OPONENTURA BAKALÁŘSKÉ PRÁCE

Téma: Muzeum ticha

Oponent: **Ing. Jakub Finger**

3/ Přejechy povrchů a hrany

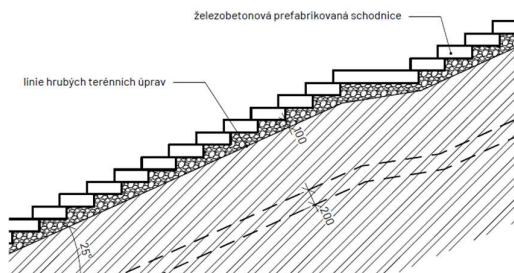
- Nedostatečné zdokumentování / pochopení řešení lemu pomocí ocelové pásoviny. Chybí zobrazení kotevních trnů a jejich rozpalů. U hřiště jsou také nedostatečně řešeny rozhraní povrchů.

3
0.4.4

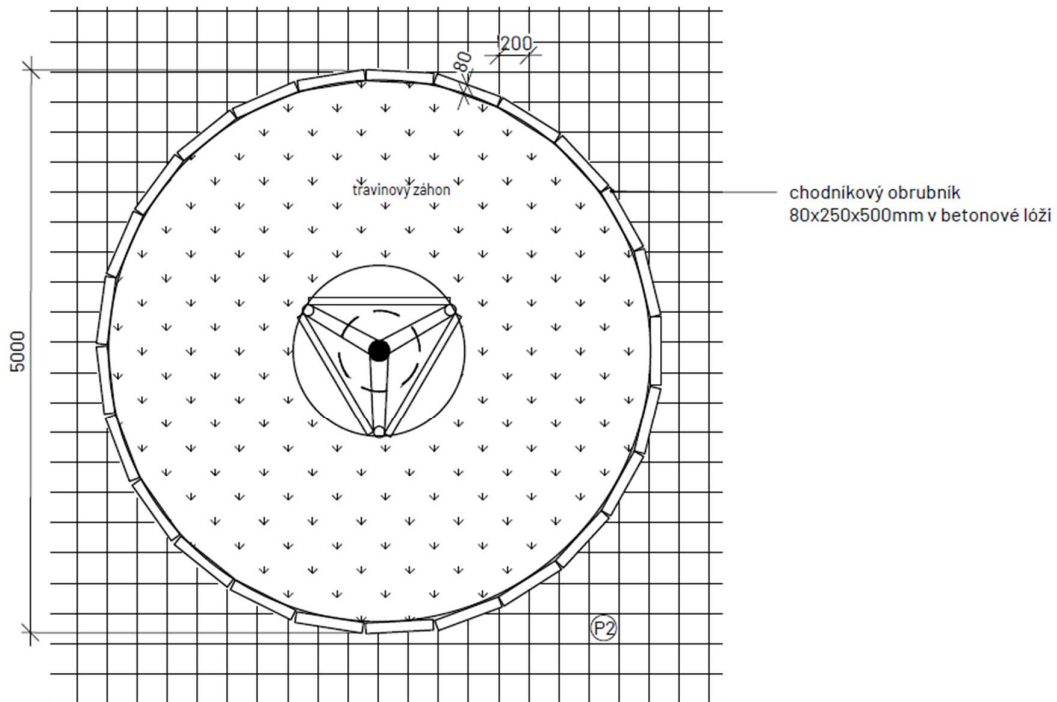
návaznost betonové dlažby 200x200x80mm,
spáry 10mm na travinový záhon ve stromovém
rabátku, chodníkový betonový obrubník
80x250x500mm,

2/ Jak by šlo kultivovaně vyřešit řešení dlažby a lemu v daném detailu.
